CAAC 适 航 指 令

编号: CAD2012-A320-02R1

一. 标题: 氧气-化学应急氧气瓶-改装

图1-受本指令影响的旅客氧气瓶的设计"A"

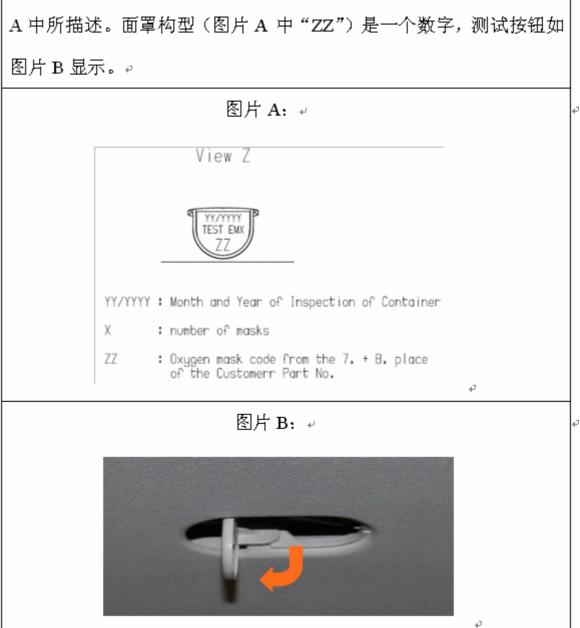
2.6 如果飞机上的旅客氧气瓶的设计与本指令图1中的设计"A"不一样,则不需要满足本指令2.1段对旅客氧气瓶的要求。

设计"A": 旅客氧气容器测试按钮上的铭牌如本指令表1图片。 图片 B 显示。₽
